ЗАКЛЮЧЕНИЕ СПЕЦИАЛИСТА

№ ЭФ5165/05-24

в области строительно-
технического исследования,
проведенного на объекте,
расположенном по адресу:
Московская обл., с. Ям, ул.
Мезенцева, д. 11

Фото №21.
Загрязнения на настенной
керамической плитке в
санузле.

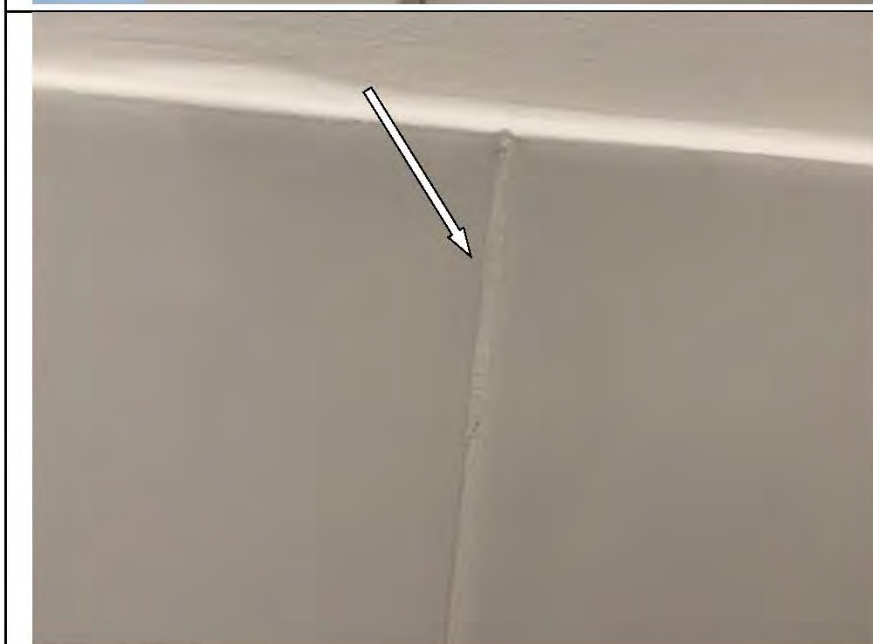
4	На настенной керамической плитке в ванной комнате, санузле имеются дефекты (загрязнения). Фото № 20-21.	Нарушение требований СП 71.13330.2017 «Изоляционные и отделочные покрытия. Актуализированная редакция СНиП 3.04.01-87 (с Изменением N 1,2): «8.9.2 Основные требования, которые необходимо выполнять при устройстве покрытий из плит (плиток) и унифицированных блоков, устанавливаются заказчиком. Рекомендуемые параметры приведены в таблице 8.7. Раствор или бетон, выступивший из швов, должен быть удален с покрытия заподлицо с его поверхностью до его затвердевания (при использовании горячей мастики - сразу после остывания, холодной мастики - сразу после выступания из швов) - из Таблицы 8.7 - Требования к покрытиям из плит и блоков Нарушение требований ГОСТ 13996-2019 «Плитки керамические. Общие технические условия»: «6.1 Требования к внешнему виду (качество лицевой поверхности): 6.1.3 Не менее 95% керамических плиток должны быть без видимых дефектов, влияющих на внешний вид лицевой поверхности. Перечень дефектов приведен в приложении В . 6.1.4 На лицевой поверхности плиток не допускаются трещины и цек . В.6 Цек — тонкие волосообразные трещины глазури, образующиеся вследствие различия коэффициента термического расширения черепка и глазури. В.7 Отбитость — механическое повреждение изделия (углов, граней, ребер), не покрытое глазурью.»

Фото №23.
Неровные швы настенной
керамической плитки в
санузле.

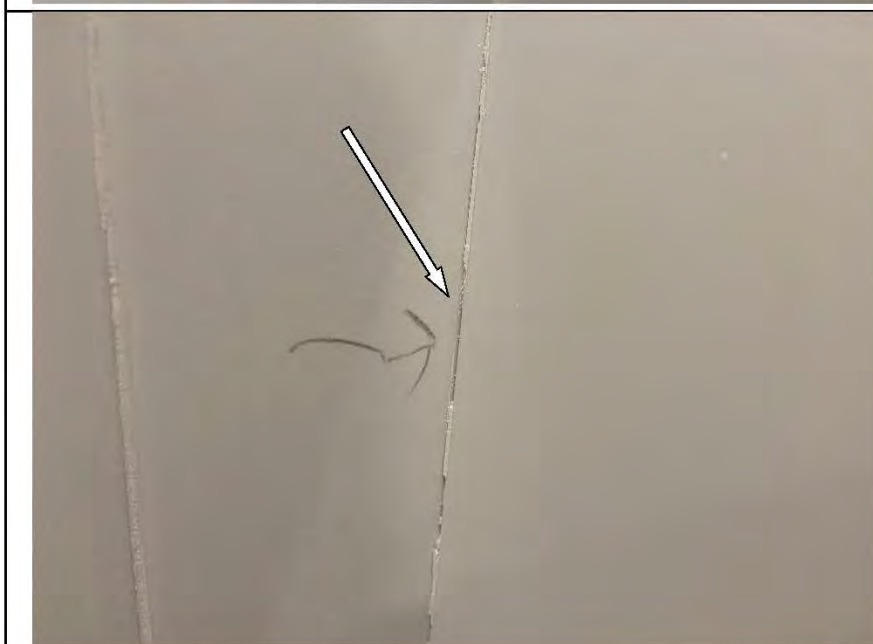
5	Затирка настенной плитки в ванной комнате, санузле выполнена с нарушениями. Фото № 22-23.	<p>Нарушение требований СП 71.13330.2017 «Изоляционные и отделочные покрытия. Актуализированная редакция СНиП 3.04.01-87 (с Изменением N 1,2)»: «7.4.13 Швы облицовки должны быть ровными, одинаковой ширины...».</p> <p>Нарушение требований ТР 98-99 «Технические рекомендации по технологии устройства облицовок стен и покрытий полов из крупноразмерных керамических плиток»: «6.3. Швы между плитками должны быть заполненными, прямолинейными, взаимно перпендикулярными и одинаковой ширины.</p> <p>6.4. Отклонения ширины шва от заданной проектом +/- 0,5 мм.»</p>
6	Частично отсутствует настенная керамическая плитка за ванной. Фото № 24.	Нарушение условий договора участия в долевом строительстве № ЯМ-2/4.1/132-109И от 30.07.2021г.
7	Разные цвета керамической настенной плитки в ванной комнате. Фото № 25.	Нарушение условий договора участия в долевом строительстве № ЯМ-2/4.1/132-109И от 30.07.2021г.

Фото №51.
Поднятые кромки досок
ламината в гардеробной.

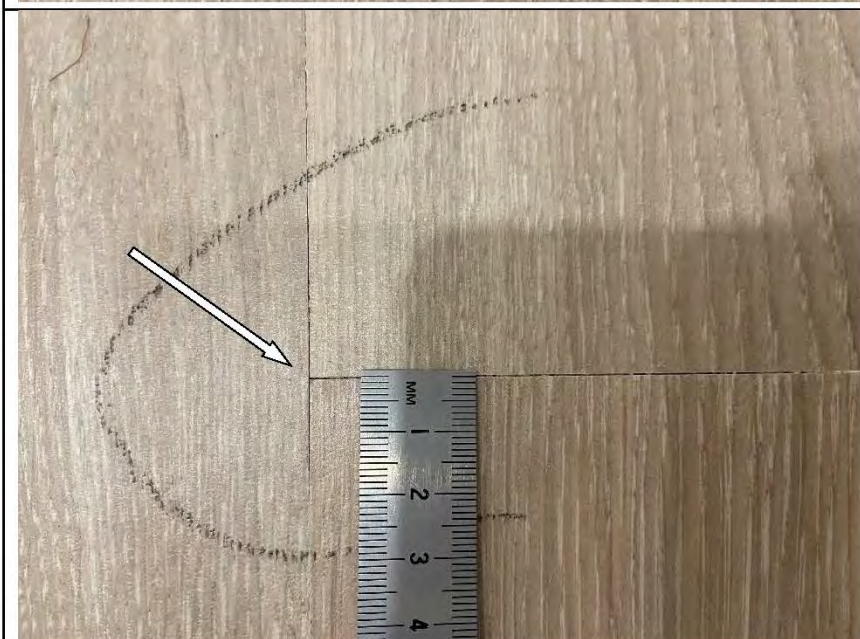
13	<p>Поднятые кромки досок ламината в гардеробной. Фото № 51.</p>	<p>Нарушение требований СП 71.13330.2017 «Изоляционные и отделочные покрытия. Актуализированная редакция СНиП 3.04.01-87 (с Изменением N 1,2)»: «8.14.1 Готовые покрытия пола должны соответствовать требованиям заказчика. Рекомендуемые параметры приведены в таблице 8.15* «Требования к готовому покрытию пола» Поверхности покрытия не должны иметь выбоин, трещин, волн, вздутий, приподнятых кромок...»</p>
14	<p>Коротко подрезан ламинат на стыке элементов в спальне. Фото № 52.</p>	<p>Нарушение требований СП 71.13330.2017 «Изоляционные и отделочные покрытия. Актуализированная редакция СНиП 3.04.01-87 (с Изменением N 1,2)»: «8.14.1 Готовые покрытия пола должны соответствовать требованиям заказчика.</p>

Фото №81.
Неровности, подтеки на
окрашенных трубах
отопления в детской.

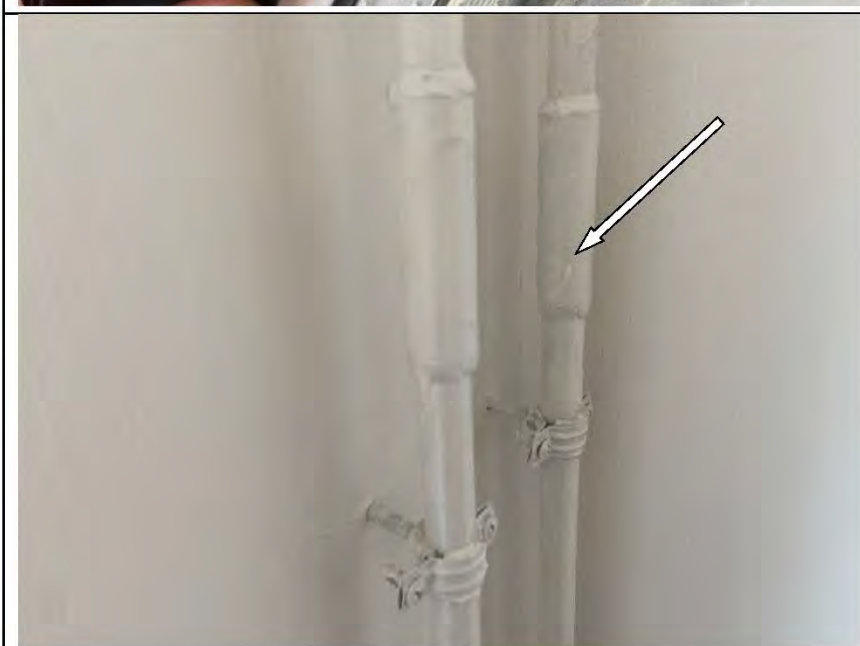
33	Окрашивание труб отопления выполнено с дефектами (не прокрашено, подтеки, пятна) в кухне, спальне, детской, кабинете. Фото № 81-85.	Нарушение требований СП 71.13330.2017 «Изоляционные и отделочные покрытия. Актуализированная редакция СНиП 3.04.01-87 (с Изменением N 1,2)»: <i>«7.5.5 Приемка малярных работ осуществляется в соответствии с требованиями, установленными заказчиком. Рекомендуемые параметры приведены в таблице 7.7. Трещины - Не допускаются Видимые утолщения - Не допускаются»</i> - из Таблицы 7.7 - Требования к качеству выполненных малярных работ. (таблица 7.7 представлена ниже)
